Urząd Miasta Bydgoszczy
Wydział Zamówień Publicznych
ul. Grudziądzka 9-15
85-130 Bydgoszcz

Nr sprawy: **WZP.271.4.2025.E**

Oznaczenie postępowania: **Wykonanie robót budowlanych polegających na termomodernizacji i przebudowie budynku Przedszkola nr 66 przy ul. G. Zapolskiej 16 w Bydgoszczy**

Na podstawie art. 135 ust. 6 ustawy z dnia 11.09.2019r. Prawo zamówień publicznych (dalej uPzp - tekst jedn. Dz. U. z 2024 r., poz. 1320) Zamawiający przedstawia zadane pytania i udziela odpowiedzi:

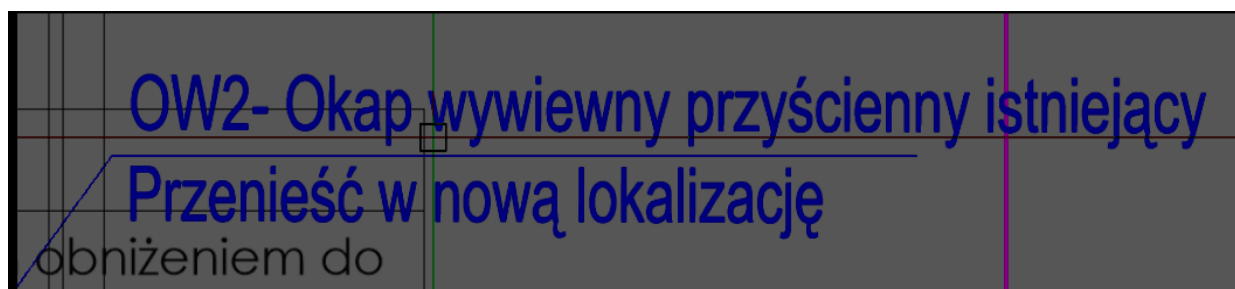
Czy okap wentylacyjny OK, wymieniony w zestawieniu urządzeń wentylacyjnych jest okapem w pomieszczeniu 0.09? Czy jest w zakresie postępowania, czy poza, jak reszta wyposażenia kuchni? Jeśli należy dostarczyć, prosimy o załączenie karty doboru okapu

Zamawiający informuje, że okap

OW1 – nowy zgodnie z parametrami z opisu technicznego do PW – projektowany, nowy

OK								Okap wyciągowy centralny, filtry wielostopniowe – powietrze wywiewane kierowane na odzysk ciepła, skuteczność filtracji 99% przy cząsteczce tłuszczu o wielkości 8µm, opory przepływu powietrza 80-85Pa, system rynienek ociekowych oraz króciec spustowy zaopatrzony w zawór kulowy ½" do odprowadzenia tłuszczu, filtry tłuszczowe ustawione pod kątem - eliminując zjawisko kapania tłuszczu, tłuszcz nie jest gromadzony w filtrze – zwiększone bezpieczeństwo ppoż. oraz higiena, filtry tłuszczowe do mycia w zmywarkach, króćce do pomiaru ciśnienia, oświetlenie zintegrowane – zlicowane z sufitem okapu, bez wystających elementów, odporne na wysoką temperaturę, wykonanie stal nierdzewna AISI 304, obudowa o grubości 1mm jako korpus zgrzewano-spawany, przepustnice regulacyjne, zawiesia montażowe gwintowane AW023
	1	1	Okap wentylacyjny	4x315	2500	2000	350

OW2 – zgodnie z rysunkiem rzutu – istniejący do przeniesienia.
